DIREZIONE GENERALE AGENZIA REGIONALE DEL DISTRETTO IDROGRAFICO DELLA SARDEGNA

Oggetto: Linea ferroviaria Cagliari - Golfo Aranci/Chilivani - Porto Torres. Velocizzazione della rete sarda - Progetti V1 e V9. Conferenza di Servizi D.Lgs. 30 giugno 2016, n. 127 - Ente richiedente: RFI Rete Ferroviaria Italiana S.p.A. (Vs. rif. prot. n. 9972 del 13.3.2020)

Il progetto riguarda l'adeguamento di due tratti di linea ferroviaria che interferiscono con alcuni elementi del reticolo idrografico di riferimento ai fini del P.A.I., in particolare gli interventi sono denominati V01 (Oschiri-località Bacca Alvas, compluvi Riu Sas Toas e FIUME_100068) e V09 (Macomer e Bortigali-località Mulargia, compluvio FIUME_74123).

Intervento V01 (Oschiri)

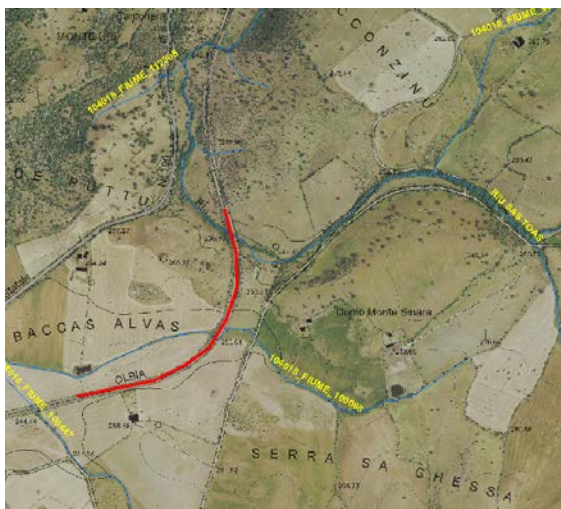
Da un esame della documentazione, trasmessa in formato digitale, si rileva che sono presenti 2 cartelle riferite al tratto denominato V01 che presentano entrambe planimetrie di progetto che presentano difformità una rispetto all'altra, ad esempio nell'elaborato E529, in un caso, è riportata l'indicazione *"tombino scatolare di attraversamento non compreso in progetto"* mentre nell'altra cartella, nell'elaborato E629, tale indicazione non è presente. La documentazione integrativa dovrà, pertanto, riproporre tutti gli elaborati, anche quelli non modificati, in un'unica cartella eliminando i refusi presenti nella prima versione.

Con riferimento all'asta 100068, da un esame della sezione idraulica RS=609 riportata nello studio di compatibilità idraulica nelle due situazioni, ex-ante/post, si riscontra la presenza di argini, seppur di modesta altezza, in relazione ai quali dovranno essere prodotti specifici elaborati grafici (planimetrie, prospetti, sezioni) e descrittivi.

Con riferimento al rio sas Toas, da un esame della sezione RS= 554 e RS=517 nelle due situazioni, ex-ante/post, si riscontra la presenza di argini, seppur di modesta altezza, in relazione ai quali dovranno essere prodotti specifici elaborati grafici (planimetrie, prospetti, sezioni) e descrittivi.

Inoltre, con riferimento a tali opere di tipo longitudinale (argini/canalizzazioni), le analisi idrauliche dovranno essere corredate, specificatamente, dalle usuali verifiche del franco idraulico (art. 21 comma 2bis e 2ter delle Norme di Attuazione del PAI).

In relazione alla verifica del franco idraulico dei 2 attraversamenti in progetto si comunica che tale verifica deve essere valutata anche con riferimento alle prescrizioni tecniche (es. franco idraulico non inferiore a 1,5 m) contenute nelle Norme Tecniche per le Costruzioni (NTC2018) oppure, se del caso, secondo le previsioni della relativa Circolare (2019) per i tombini.

Si rende, inoltre, necessaria la redazione di elaborati grafici (planimetrie, prospetti, sezioni) maggiormente particolareggiati con riferimento ai manufatti di imbocco e sbocco della corrente in corrispondenza degli attraversamenti con l'indicazione delle quotature di interesse, dei materiali impiegati, ecc.

In particolare è richiesta una sezione, nella situazione di progetto, a monte e a valle dell'attraversamento, con l'indicazione della quota dell'intradosso dell'impalcato, del livello della corrente riferita alla portata avente tempo di ritorno 200 anni, l'indicazione del profilo del terreno per un tratto sufficiente in sinistra e in destra idraulica, con la sovrapposizione, in linea tratteggiata, della sezione nella situazione attuale.

In merito alla soluzione progettuale nel suo complesso non risulta chiaro se, al completamento del nuovo tratto ferroviario in sostituzione di quello attuale, il vecchio rilevato e, conseguentemente, gli attraversamenti ferroviari esistenti saranno demoliti e rimossi. Si chiede pertanto di chiarire in merito, in quanto il mantenimento in maniera indefinita nel tempo di tali interferenze (attraversamenti e rilevato), in prossimità delle nuove opere in progetto non è ritenuta compatibile dal punto di vista idraulica dallo scrivente ufficio.

Intervento V09 (Macomer, Bortigali)

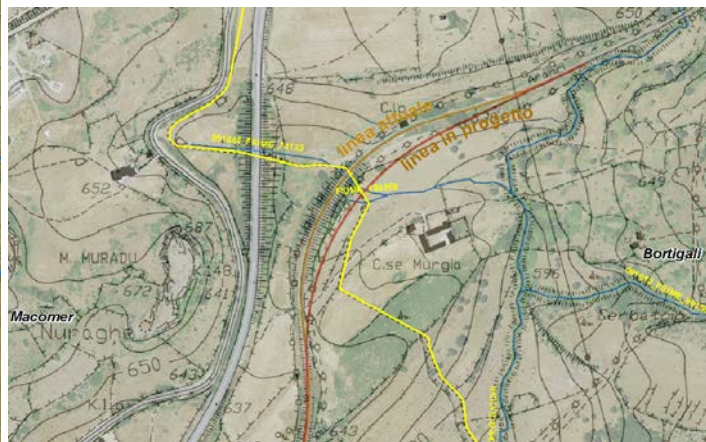
Con riferimento all'asta 74123, da un esame della sezione RS= 239 nelle due situazioni, ex-ante/post, si riscontra la presenza di argini, seppur di modesta altezza, in relazione ai quali dovranno essere prodotti specifici elaborati grafici (planimetrie, prospetti, sezioni) e descrittivi.

Inoltre, con riferimento a tali opere tipo longitudinale (argini/canalizzazioni), le analisi idrauliche dovranno essere corredate, specificatamente, dalle usuali verifiche del franco idraulico (art. 21 comma 2bis e 2ter delle Norme di Attuazione del PAI).

In relazione alla verifica del franco idraulico del tombino in progetto si comunica che tale verifica deve essere valutata anche con riferimento alle prescrizioni tecniche contenute (es. franco idraulico non inferiore a 1,5 m)

nelle Norme Tecniche per le Costruzioni (NTC2018) oppure, se del caso, secondo le previsioni della relativa Circolare (2019) per i tombini.

Si rende, inoltre, necessaria la redazione di elaborati grafici (planimetrie, prospetti, sezioni) maggiormente particolareggiati con riferimento ai manufatti di imbocco e sbocco della corrente in corrispondenza dell'attraversamento con l'indicazione delle quotature di interesse, dei materiali impiegati, ecc.

In particolare è richiesta una sezione, nella situazione di progetto, a monte e a valle dell'attraversamento, con l'indicazione della quota dell'intradosso dell'impalcato, del livello della corrente riferita alla portata avente tempo di ritorno 200 anni, l'indicazione del profilo del terreno per un tratto sufficiente in sinistra e in destra idraulica, con la sovrapposizione, in linea tratteggiata, della sezione nella situazione attuale.

In merito alla soluzione progettuale nel suo complesso che prevede il mantenimento del vecchio rilevato e, conseguentemente, dell'attraversamento ferroviario esistente in prossimità delle nuove opere si rappresenta che, a parere dello scrivente ufficio, tale previsione non è ritenuta compatibile dal punto di vista idraulica dallo scrivente ufficio.
